Abril de 2018  
FL750AB

## **Campaña de emisiones: Sensores de temperatura del aire del ambiente**

**Modelos afectados: Modelos específicos de vehículos Freightliner 122SD y Western Star 4700/4900 fabricados entre el 4 de enero de 2016 y el 6 de mayo de 2016 con determinados motores Detroit y espejos retrovisores estilo West Coast.**

**Fig. 1, Conjunto de puerta y espejo del vehículo**

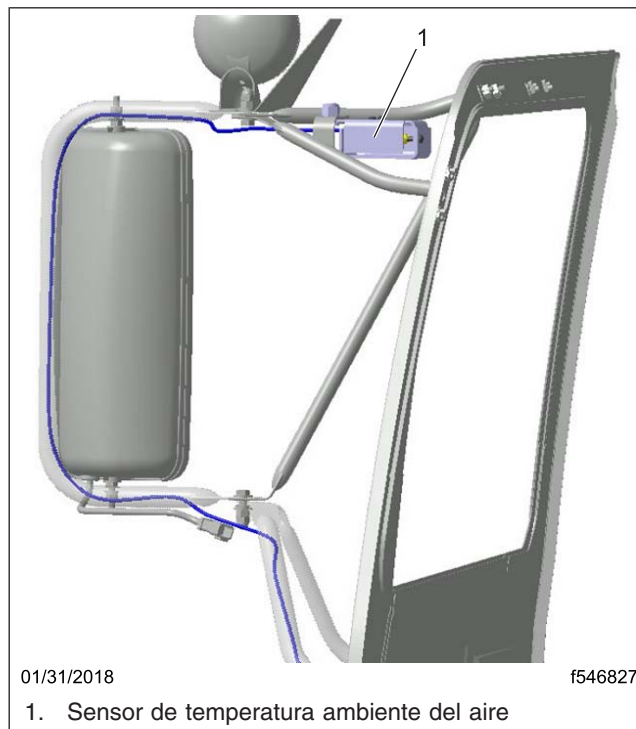
1. Verifique en la etiqueta base (Formulario WAR259) para una etiqueta de terminación para la FL750 (Formulario WAR260), indicando que se ha completado este trabajo. La etiqueta base se sitúa, por lo general, en la puerta del pasajero, a 12 pulgadas (30 cm) debajo de la cerradura de la puerta. Si hay una etiqueta adhesiva de terminación, no es necesario el trabajo. Si no hay una etiqueta de terminación, continúe con el siguiente paso.
2. Estacione el vehículo, apague el motor y accione los frenos de estacionamiento. Bloquee las ruedas.
3. Quite los dos tornillos de la tapa del sensor y retírela. Vea [la Figura 1](#).

4. Inspeccione el sensor para averiguar el número de pieza correcto, **DDE 23518328**.

5. Retire las dos tuercas que sujetan el sensor.
6. Desconecte el sensor.
7. Coloque el sensor nuevo en el vehículo.
8. Instale las tuercas de montaje y apriételas firmemente.
9. Coloque la cubierta sobre el sensor e instale los dos tornillos de montaje. Apriete los tornillos con firmeza.
10. Limpie un espacio en la placa base (Formulario WAR259). Escriba el número de campaña, FL750, en una etiqueta de terminación roja sin usar (Formulario WAR260) para indicar que se terminó el trabajo y fíjela a la etiqueta base.
